2015年5月28日

弊社製塵芥車のサービスキャンペーン実施に関するお知らせ

新明和工業株式会社

改善箇所説明図

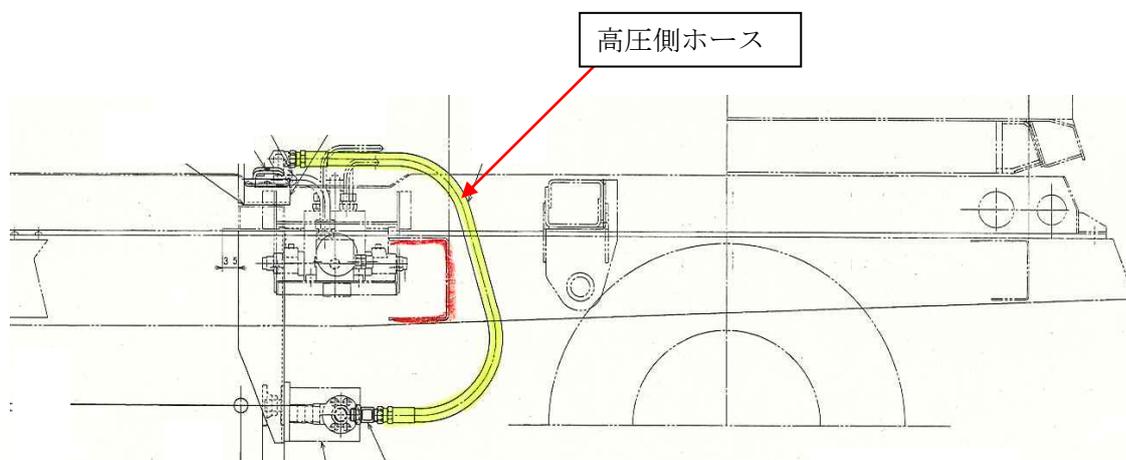
基準不適合発生箇所

塵芥車の作業用油圧ポンプと切替バルブを接続する高圧側ホースにおいて、製造時に耐圧性が低いホースを、組み付けたものがある。そのため、そのままの状態で使用を続けると、ホースの劣化が早まり、最悪の場合、当該ホースが損傷し、塵芥車の作業機能が停止するおそれがある。

全車両、高圧側ホースに異品を組み付けていないか確認する。
異品が組み付けられていた場合は、正規品と交換する。

改善実施済車両には、ホースと接手に白色のマーキングをする。
